Contribution à l'enquête publique « loi sur l'eau » Projet « Parc de la Mogère » de la SAAM

Auteur : Michel JULIER, Collectif d'opposition à la gare de la Mogère

Contact : Michel Julier – gareTGV@free.fr – 06.83.83.37.40 – Date : 18 mai 2016

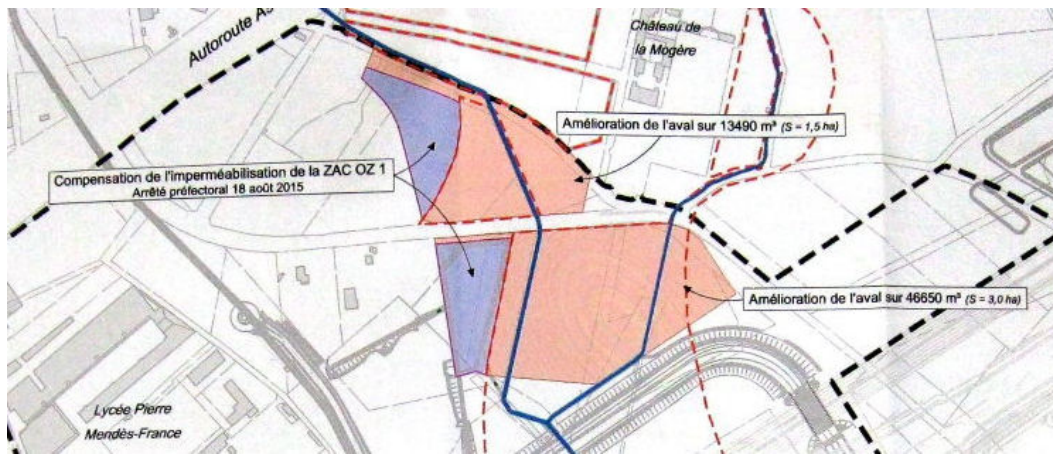
On ne peut donc pas examiner de façon isolée l'impact de la construction des deux bassins indiqués dans le dossier d'enquête publique, impact qui serait incontestablement bénéfique sur le risque d'inondation en aval si le projet était réalisé indépendamment des autres projets.

En réalité, l'autorisation du présent projet entraînerait la construction des ouvrages générateurs de risques d'inondation (ZAC Oz 1 et parkings de la gare en zone inondable). C'est l'impact global qui doit être examiné, au moyen d'un dossier cohérent, et force est de constater que ce n'est pas le cas du présent dossier.

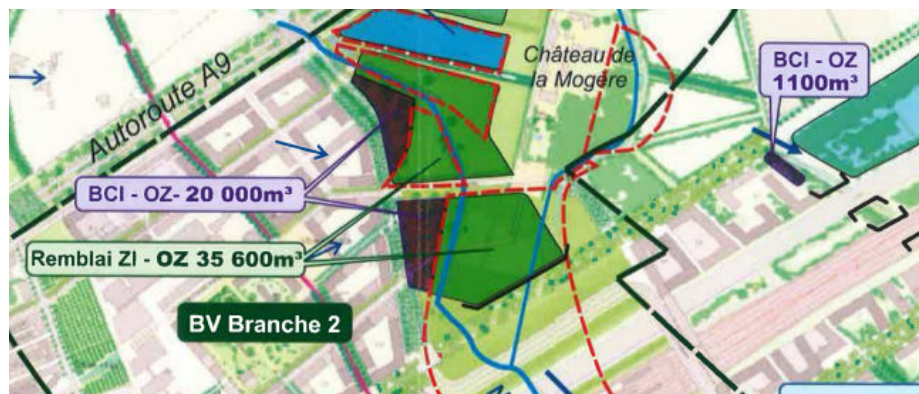
Notamment, la présente enquête concerne l'agrandissement de deux bassins, pour une augmentation totale de 60 000 m³ environ (13 490 m³ et 46 650 m³), indiquée en rose sur le schéma, tandis que la partie Ouest des bassins (en bleu) totalise 20 000 m³ :

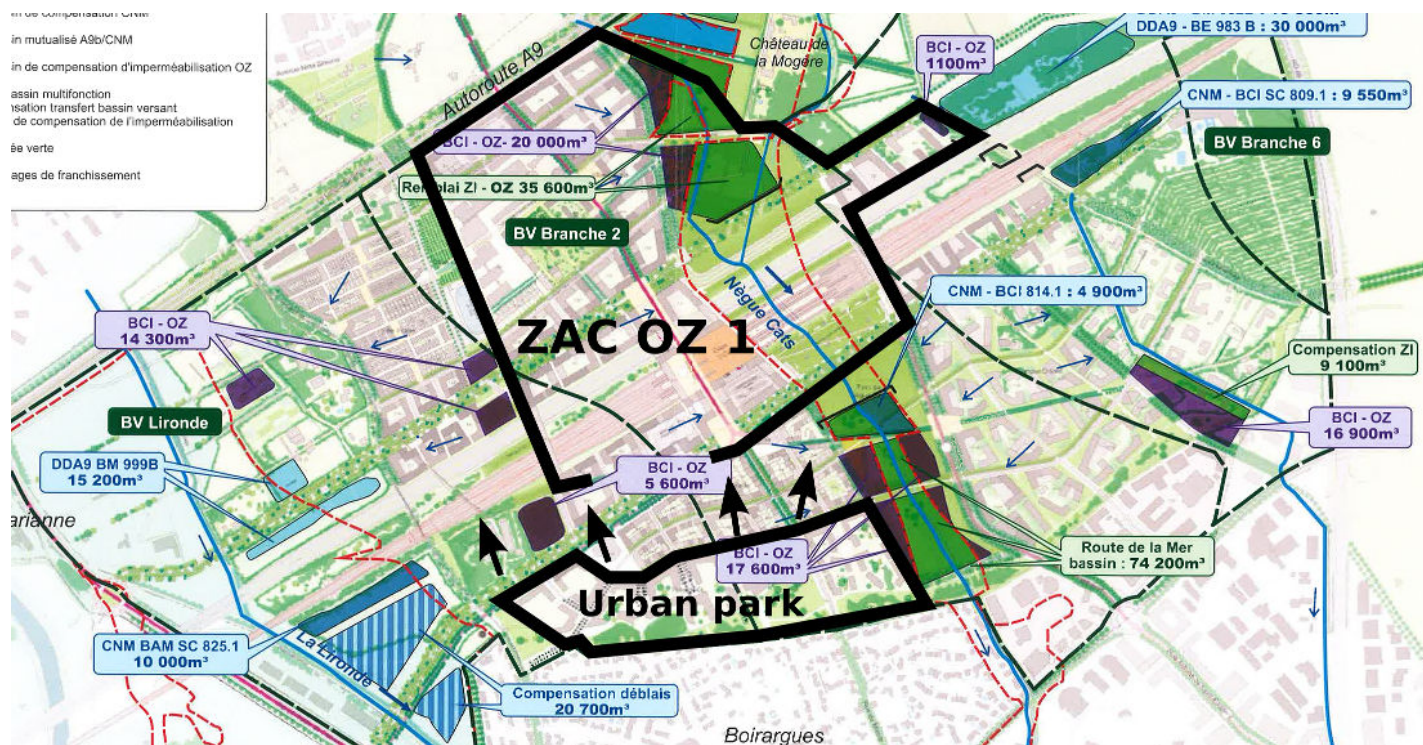
Or, dans le schéma général de l'aménagement hydraulique, publié en février 2012 et indiqué dans les dossiers précédents, si on retrouve bien le 20 000 m³ de la partie Ouest, au titre des « BCI-OZ » (bassins de compensation d'imperméabilisation de la ZAC Oz 1), la partie Est est indiquée comme « Remblai ZI (zone inondable) – OZ 35 600 m³ » :

Soit cette zone « Remblai ZI » était destinée à être remblayée de 35 600 m³, et le creusement de 60 000 m³ dans ces remblais virtuels ne serait alors pas aussi important qu'un bassin créé ex-nihilo. Soit il s'agissait déjà de bassins destinés à compenser d'autres remblais en zone inondable, et le présent projet ne concernerait donc qu'une augmentation de 24 400 m³ et non de 60 000 m³. Dans tous les cas, les dossiers sont incohérents et ne permettent pas d'évaluer la nature réelle du projet, ce qui doit s'opposer à l'octroi de l'autorisation demandée.
